# ESTUDIO DE IMPACTO AMBIENTAL PARA LA MODIFICACIÓN DE LICENCIA AMBIENTAL DEL PROYECTO "CONSTRUCCIÓN DE LA VARIANTE MUTATÁ (UF4) DE LA CONCESIÓN AUTOPISTA AL MAR 2"

## CAPÍTULO 3. DESCRIPCIÓN DEL PROYECTO

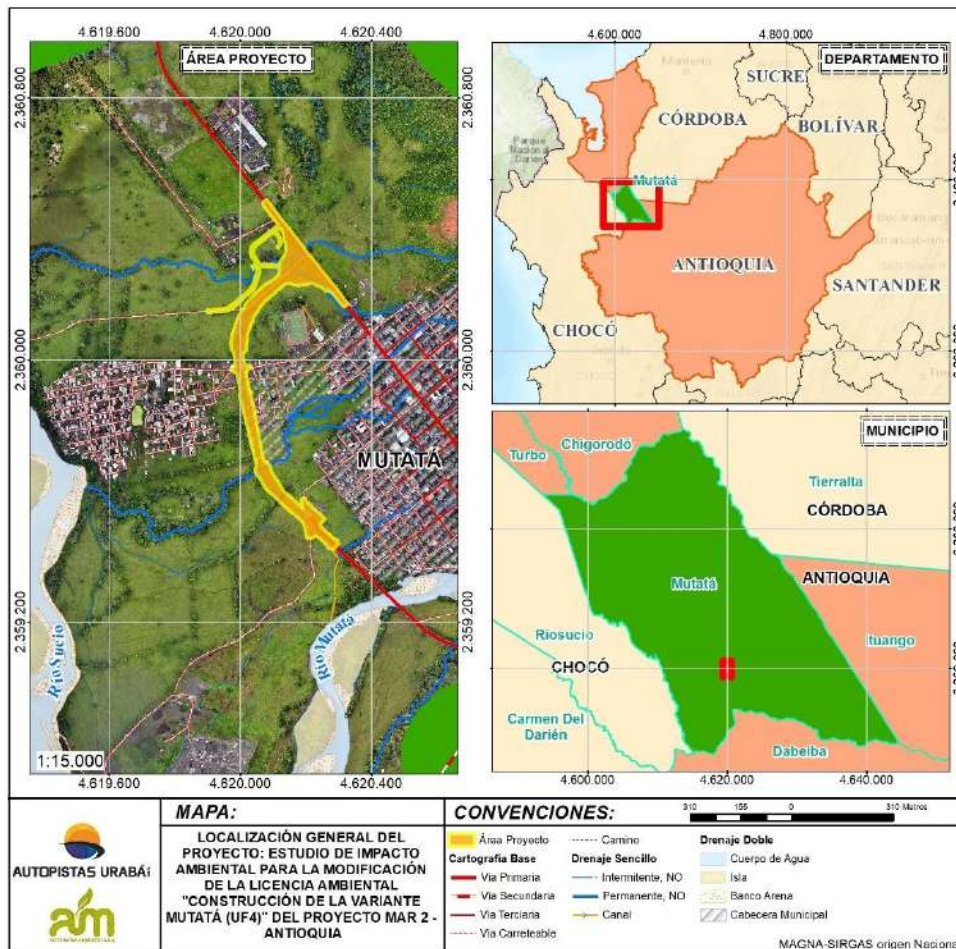
**Figura 3.1 Localización general del proyecto “Construcción de la Variante Mutatá (UF4) de la Concesión Autopista Al Mar 2”.**

En la Figura 3.2 se ilustra el cambio en el trazado objeto de modificación de la licencia ambiental, con respecto a los diseños originales aprobados en la Resolución 01752 de 2019.

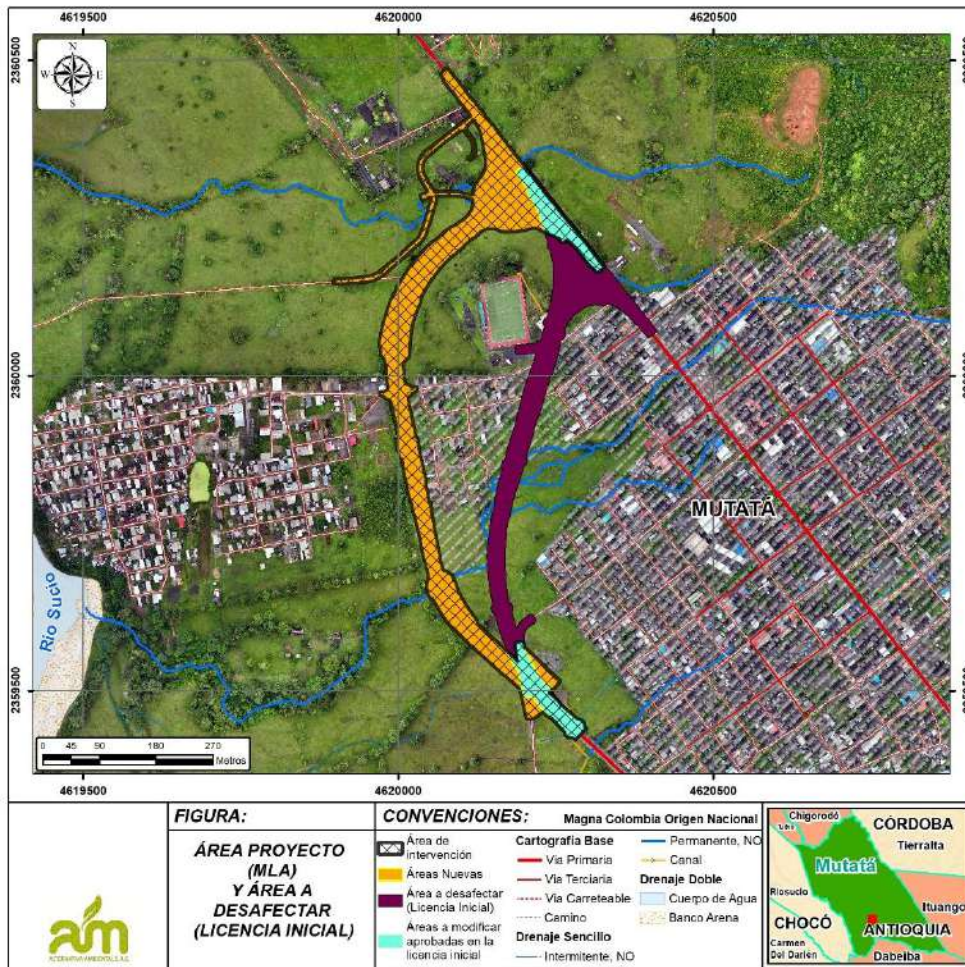
**Figura 3.2 Ubicación de la modificación de licencia ambiental con respecto a las obras aprobadas por la Resolución 01752 de 2019**  
Fuente: Alternativa Ambiental S.A.S, 2025.

A continuación, en la Tabla 3.1 se presentan las coordenadas Magna Sirgas Origen Nacional que delimitan la localización de la Variante Mutatá objeto de modificación de licencia, a partir del eje 1 o alineamiento de la vía, la intersección tipo glorieta y un acceso a una finca que se proyecta restituir, y en la **Figura 3.3** se define la denominada Área proyecto objeto del presente EIA para la modificación de licencia ambiental, que corresponde a **5,84** ha determinada por el área de intervención a partir de las áreas nuevas y las áreas a modificar.

**Tabla 3.1 Localización del proyecto “Construcción de la Variante Mutatá (UF4) de la Concesión Autopista Al Mar 2”**

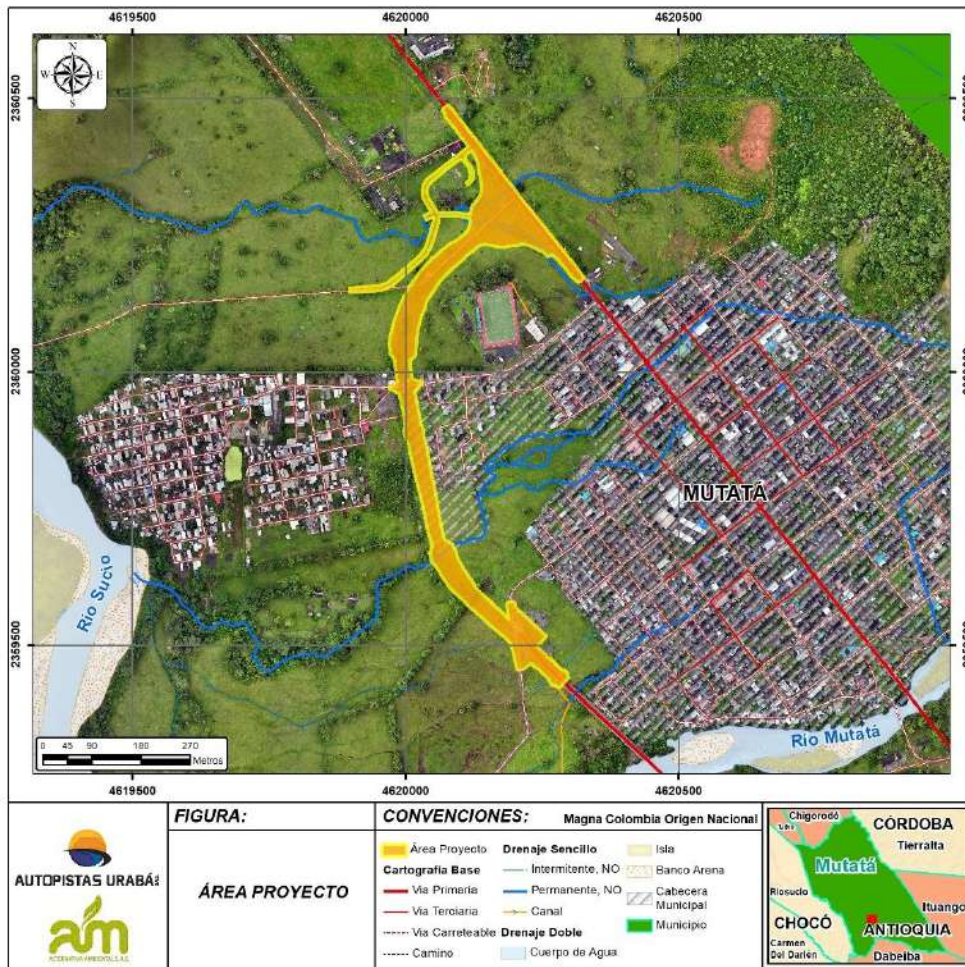
En la Tabla 3.2 se presenta la localización en Coordenadas Magna Sirgas Origen Nacional de las intervenciones que hacen parte de la modificación de licencia del proyecto, partiendo del corredor principal definido por el Eje 1 en el diseño y asociado a la variante con una velocidad de diseño de 80 km/h, sin embargo, la velocidad de operación será de 50 km/h; también los lazos de acceso salida a la glorieta y a la glorieta misma Ejes 2 a 7, acceso de restitución a predio y accesos a vía existente (Eje 8 y 9). Es de anotar que adicional a la vía de la variante se contemplan los elementos como: separador vial, berma, cunetas, calzada y demás descritos en el numeral 3.2.3.1.2.

**Tabla 3.2 Intervenciones de la modificación de licencia del proyecto “Construcción de la Variante Mutatá (UF4) de la Concesión Autopista Al Mar 2”**

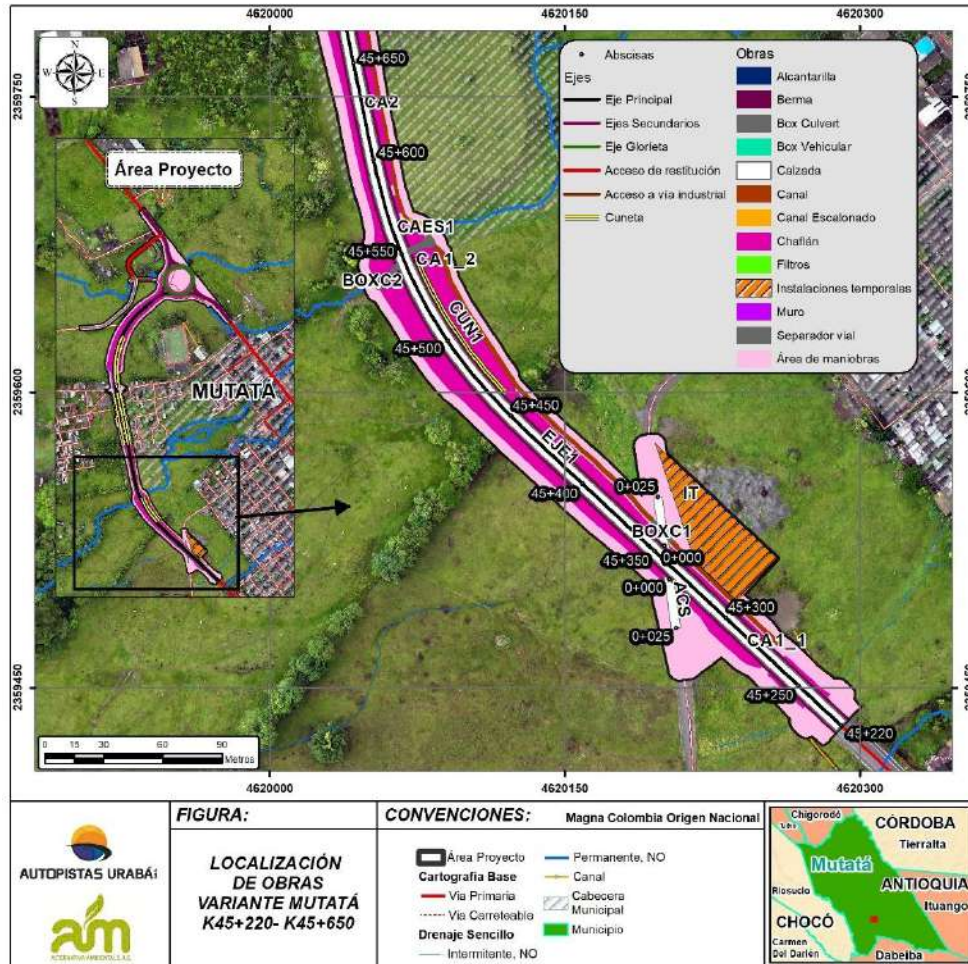
Figura 3.4 Variante Mutatá K45+220 a K45+650

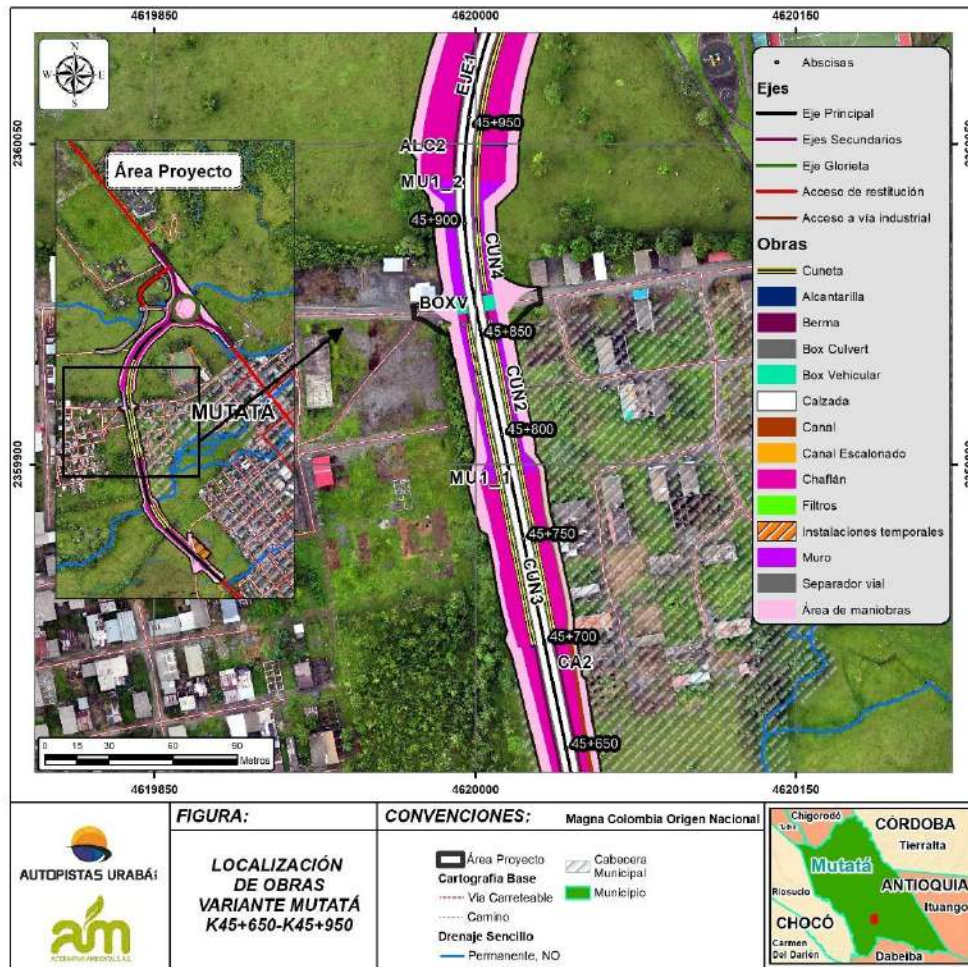
**Figura 3.5 Variante Mutatá K45+650 a 45+950**  
 Fuente: Alternativa Ambiental S.A.S, 2025.

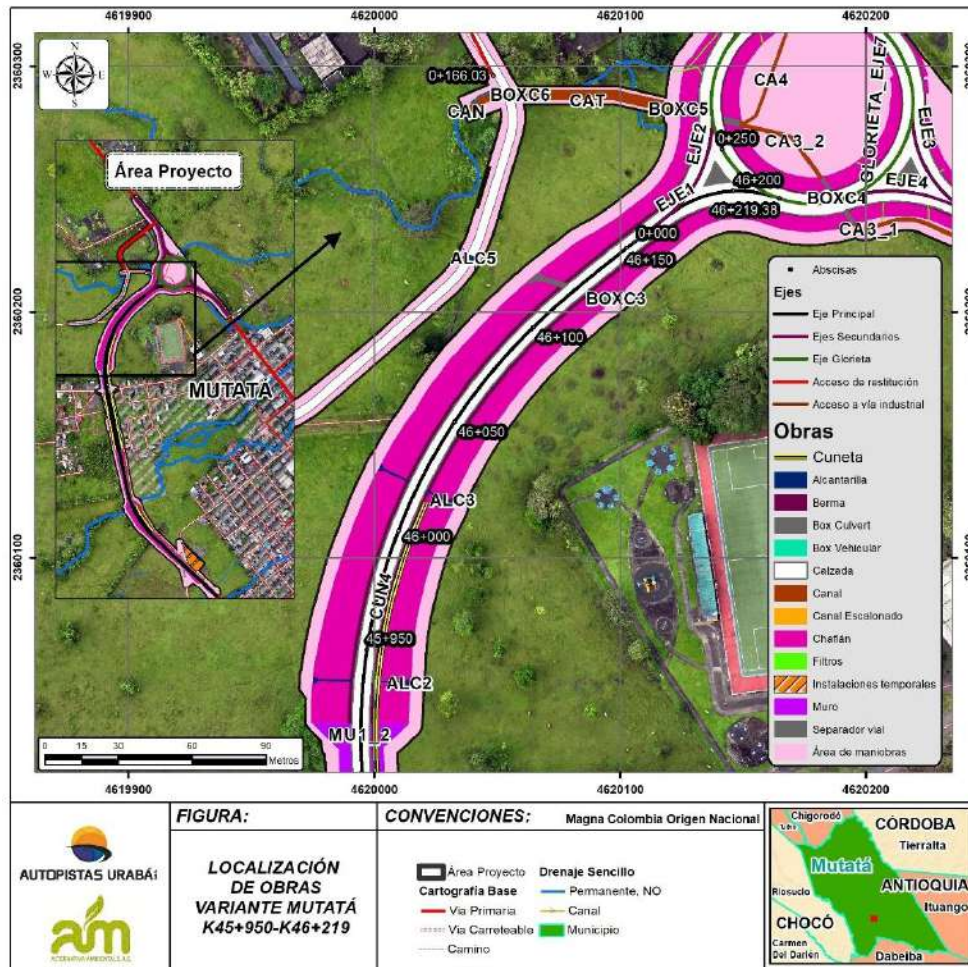
Figura 3.6 Variante Mutatá 45+950 a K46+219  
Fuente: Alternativa Ambiental S.A.S, 2025.

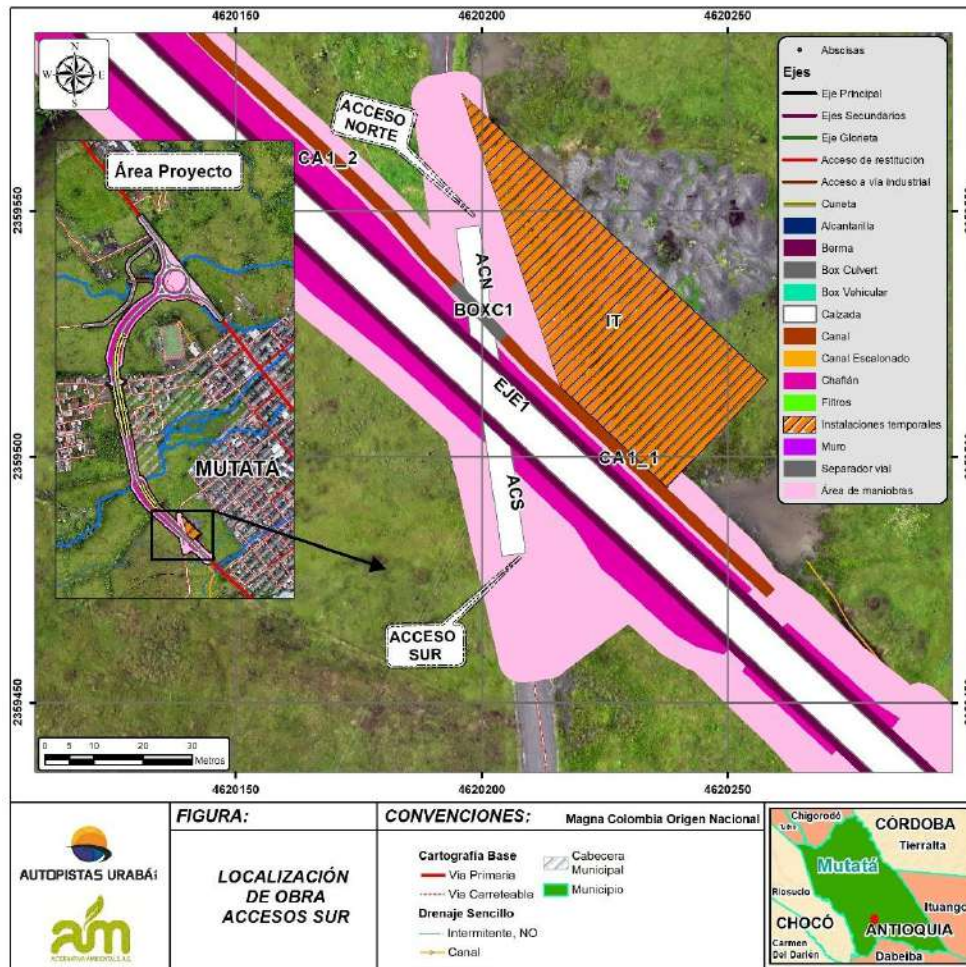
**Tabla 3.4 Área proyecto objeto de intervención de la modificación de licencia del proyecto “Construcción de la Variante Mutatá (UF4) de la Concesión Autopista Al Mar 2”**

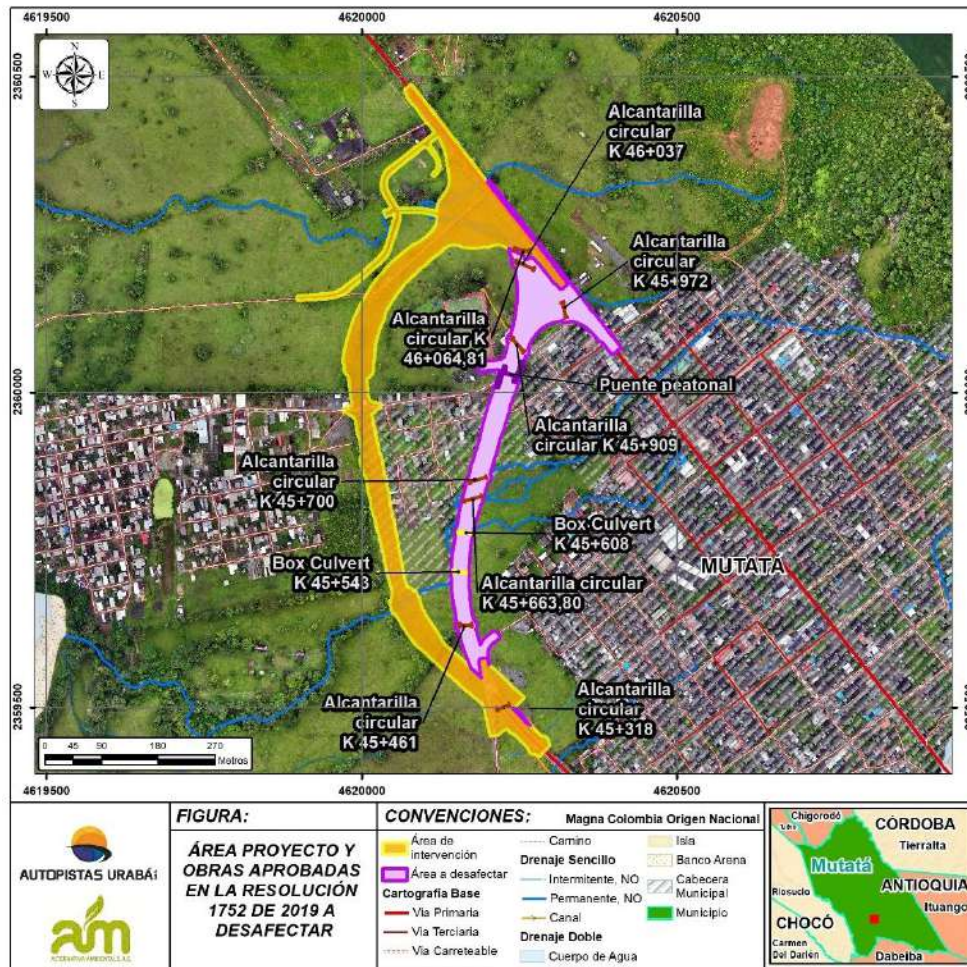
En cuanto a la obra de alcantarilla circular (D=0,9) ubicada en la abscisa K 45+234 y aprobada por la Resolución 1752 de 2019, se indica que dicha obra se encuentra en “área aprobada a modificar” de la presente solicitud de modificación de licencia; se encuentra construida y no se considera desafectar (ver Figura 3.13).

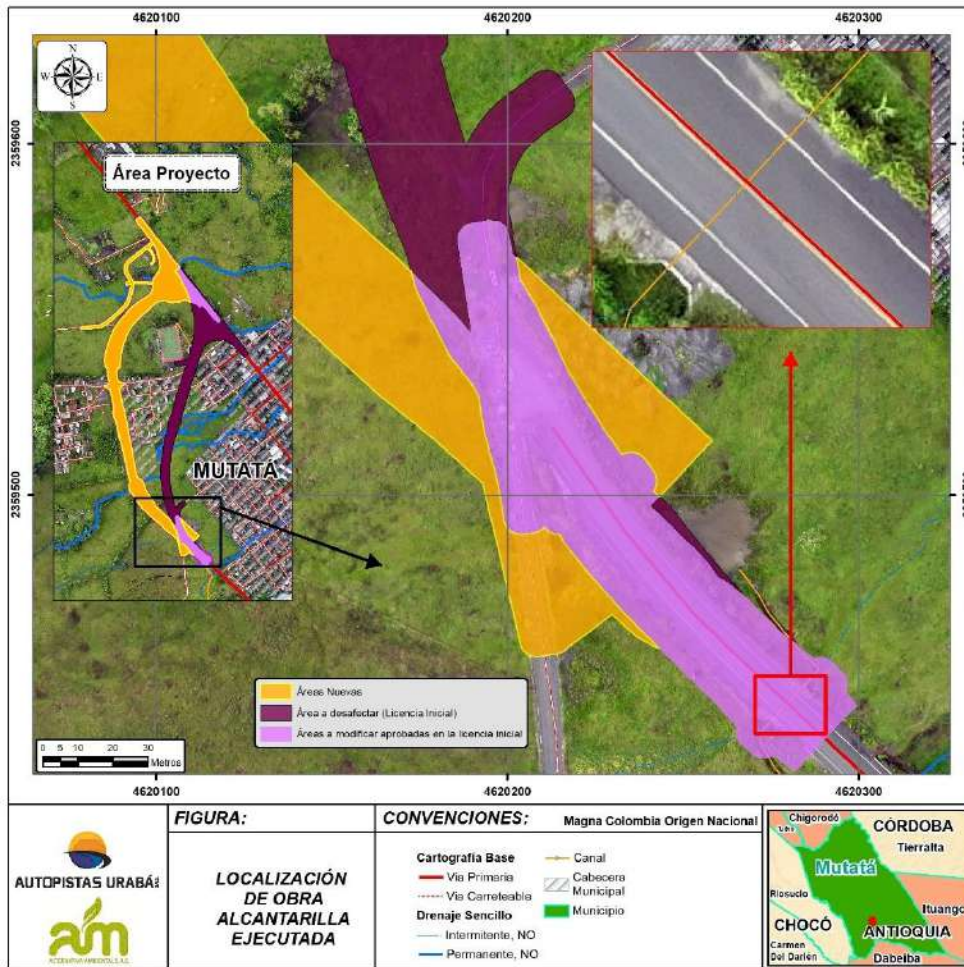
Las obras objeto de modificación de licencia corresponden a un cambio en el alineamiento de la vía entre las abscisas K45+220 y K46+219,38 (antes denominada K46+190 del alineamiento previo aprobado mediante la resolución 01752 de 2019) del proyecto “Construcción de la Variante Mutatá (UF4) de la Concesión Autopista Al Mar 2”, y comprenden una longitud aproximada de 999,38 m en el eje principal (eje 1), un box vehicular el cual no tendría conexión directa con la variante, una intercepción a nivel del tipo glorieta con sus respectivos lazos de acceso y salida, muro en tierra armada y el alineamiento del corredor principal. Siendo que en el ANEXO\_C3/3\_2\_Volumen II – Diseño geométrico, se presentan los estudios y diseños que serán empleados para la construcción de dicho segmento de variante.

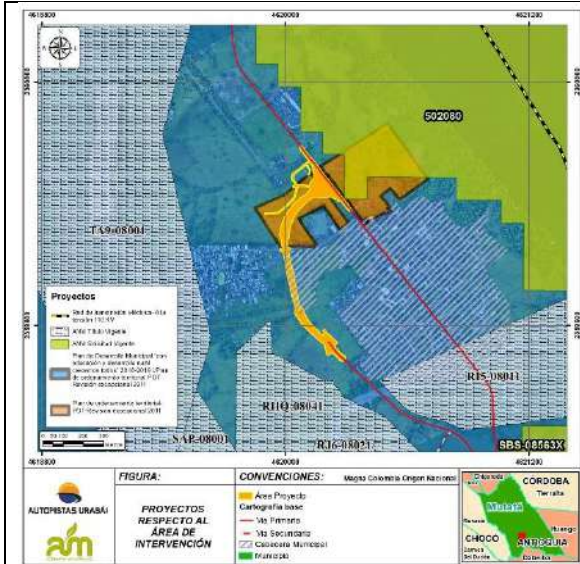
El proyecto “Variante Mutatá (UF4)” presenta en sus áreas de influencia superposición con algunos proyectos, razón por lo que se hace necesario realizar un análisis, contemplando aquellos que cuentan con instrumento de control o licencia ambiental vigente, aprobado tanto por la Autoridad Nacional de Licencias Ambientales (ANLA) y/o la autoridad ambiental regional competente, que en el área de estudio corresponde a CORPOURABÁ, para eso se realizaron las solicitudes correspondientes, para lo cual se presenta dentro de la carpeta Anexos/Anexo\_C2/2\_1\_Consulta\_Entidades, la información correspondiente.

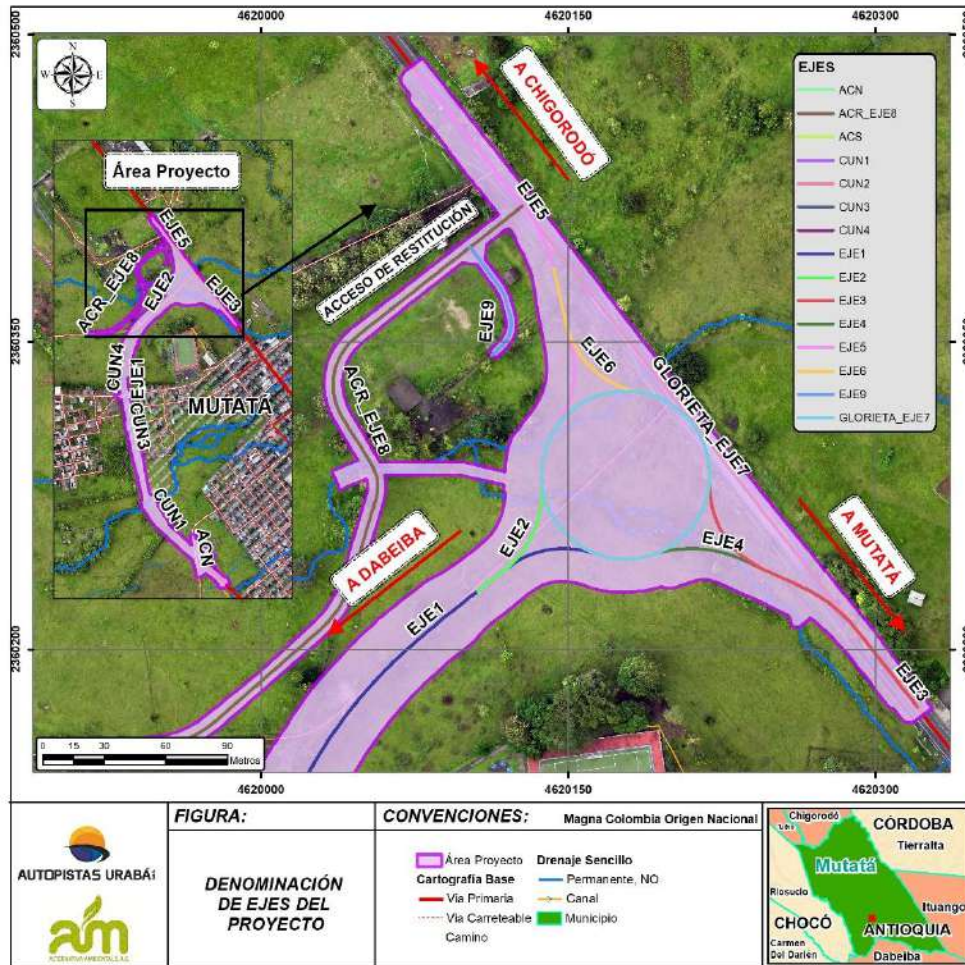
**Tabla 3.23 Especificaciones del proyecto Eje 1 (corredor principal variante)**

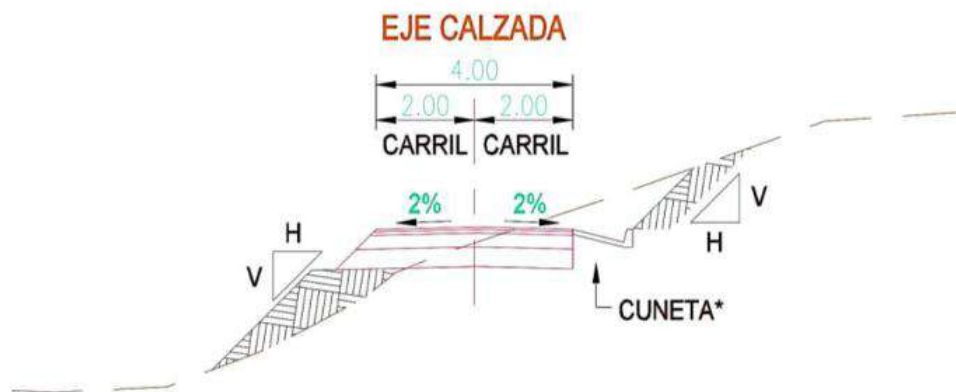
Para el acceso de restitución, es importante resaltar que este no tendrá conexión directa con la Variante Mutatá y corresponde a la conformación de un terraplén, con llenos que alcanzan una altura máxima de 2.42 m. Este será ejecutado siguiendo los métodos tradicionales de construcción, los cuales se presentan en la Tabla 3.28.

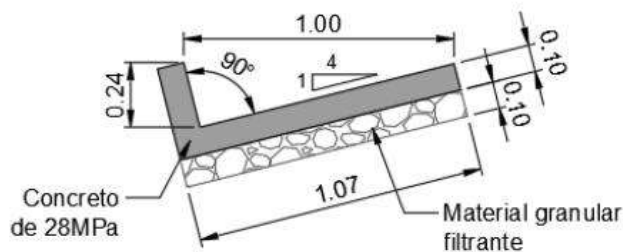
En la Tabla 3.29 se relacionan los tramos de cunetas proyectados para el corredor vial de la variante Mutatá objeto de modificación de licencia.
